仕様変更

C技-2021-04

## ポリカボックス PBE9-1625 (G), PBE12-1625 (G) ボデーの板厚変更

PBE9-1625G

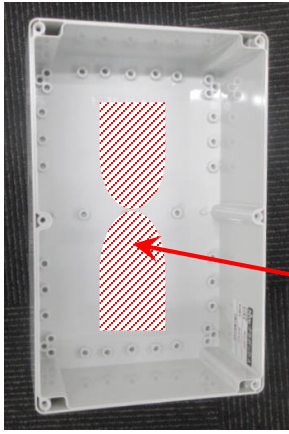
ポリカボックス PBE9-1625 (G), PBE12-1625 (G)について、製造元 (FIBOX社) より成形性改善のため、ボデー板厚が変更になります。

#### ●ボデー板厚の変更

変更前	変更後
<p>・鉄製基板を外した状態</p> 	<p>・鉄製基板を外した状態</p>  <p>ボデー底面の板厚変更 砂時計状の部分 を厚肉化 (約0.5mm)</p>
